**relative à la demande d'autorisation environnementale pour l'exploitation  
d'une station d'enrobage à chaud au bitume de matériaux routiers sur le  
territoire de la commune de Lure.**

**DEMANDE déposée par la SOCIETE DE BETON INDUSTRIEL**

**N° DOSSIER : E18000120/25**

**RAPPORT D'ENQUÊTE**

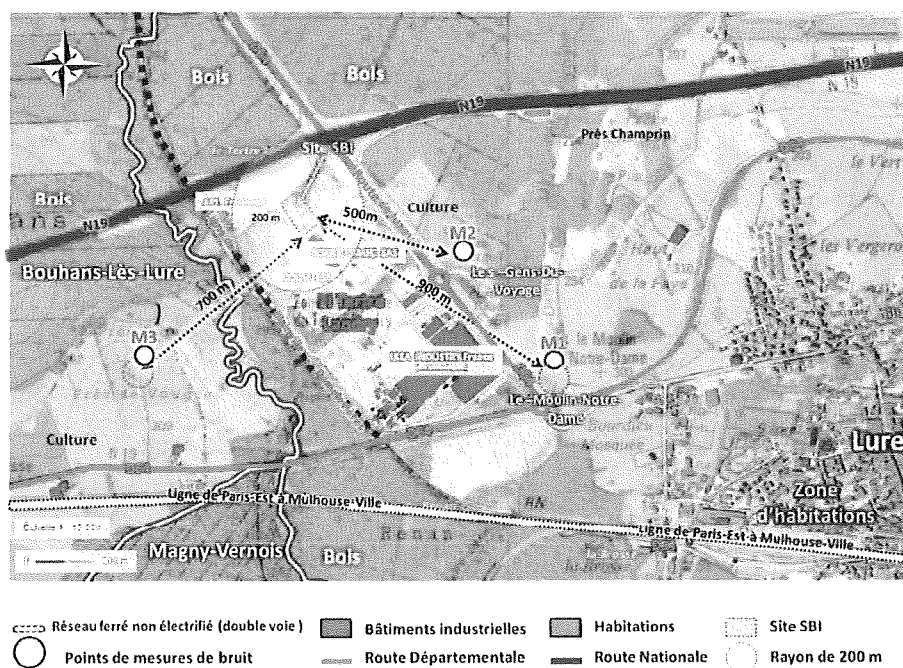
*Pour rappel, les points de mesure prévus en zone d'émergence réglementée ont été déjà identifiés et repris page suivante (extrait du dossier, page 43). De plus conformément à la réglementation, l'environnement sonore du site sera réalisé dès obtention de l'arrêté préfectoral, le rapport sera transmis à l'Inspection des installations classées.*

Je tiens à rappeler que ce projet sera implanté dans une zone industrielle aménagée de 64 hectares, spécialement dédiée à l'accueil d'activités économiques, encerclée par 2 voies ferrées, une voie express et une départementale. Les zones construites se trouvent à plus de 1000 mètres du site. Des milliers de véhicules, (2800 poids lourds / jour selon un comptage réalisé en 2015), circulent aux abords immédiats de cette zone industrielle. J'estime donc que les nuisances acoustiques « supplémentaires » et maîtrisées, générées par la centrale d'enrobage dans sa phase d'exploitation ne peuvent raisonnablement pas être des sources d'inquiétude. (voir ci-dessous les 3 points de mesures de bruit)

*Le volet acoustique a été traité (partie 5.5.2, pages 41 à 43), les seuils réglementaires en limite de propriété seront respectés compte tenu des données fournies par le constructeur qui respecteront la norme susmentionnée (NF P 98-728-2 et NF P 98 772-2). De plus en tenant compte du bruit ambiant (qui intègre l'environnement sonore du voisinage), les mesures en limite de propriété seront respectées.*
